Dica 17 - Equipamentos Dolphin devem ser inspecionados

Flap Dolphin Desde o dia 7 de Junho de 2000 tornou-se obrigatória a inspeção dos equipamentos DOLPHIN fabricados antes de fevereiro deste ano. A determinação está expressa num Boletim de Serviço (#ASB060700) emitido pelo fabricante dos equipamentos Dolphin, que diz respeito ao plástico da aba superior do principal.

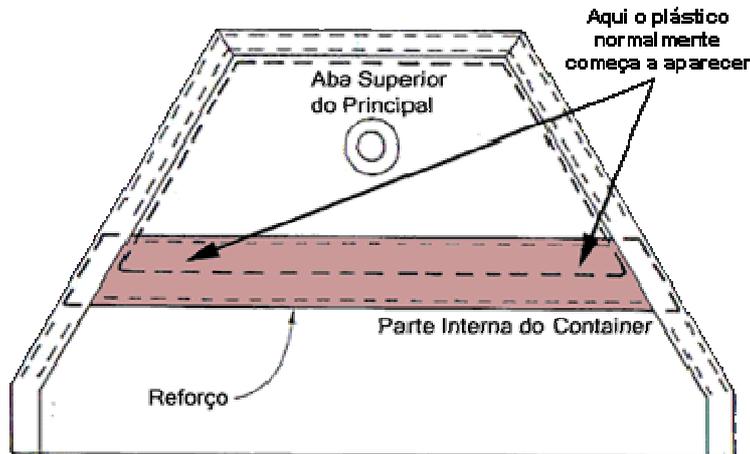
Os cantos (internos) do flap superior do principal podem abrir (rasgar) e o plástico alojado pode sair. Uma vez

exposto, esse plástico pode "prender" algumas linhas do velame principal, impedindo que este, mesmo desconectado, se desprenda do pára-quedista. Esse fato ocorreu em dezembro do ano passado (1999) e felizmente, o atleta conseguiu acionar o reserva. Contudo, o principal ficou preso a ele, mesmo depois de desconectado.

Em janeiro de 2000, a Altico (fabricante do Dolphin) modificou a construção do flap em questão, adicionando um reforço na parte interna do container (no flap superior interno), o que reduz muito a possibilidade do plástico "atravessar" o reforço.

Antes do próximo salto, inspecione os cantos (internos) do flap superior do principal. Caso esteja com o plástico já aparente, NÃO SALTE. Faça a manutenção antes de pensar em saltar novamente.

Caso o equipamento não apresente nenhum dano aparente, é extremamente recomendado que seja feito o reforço, como formade prevenção.
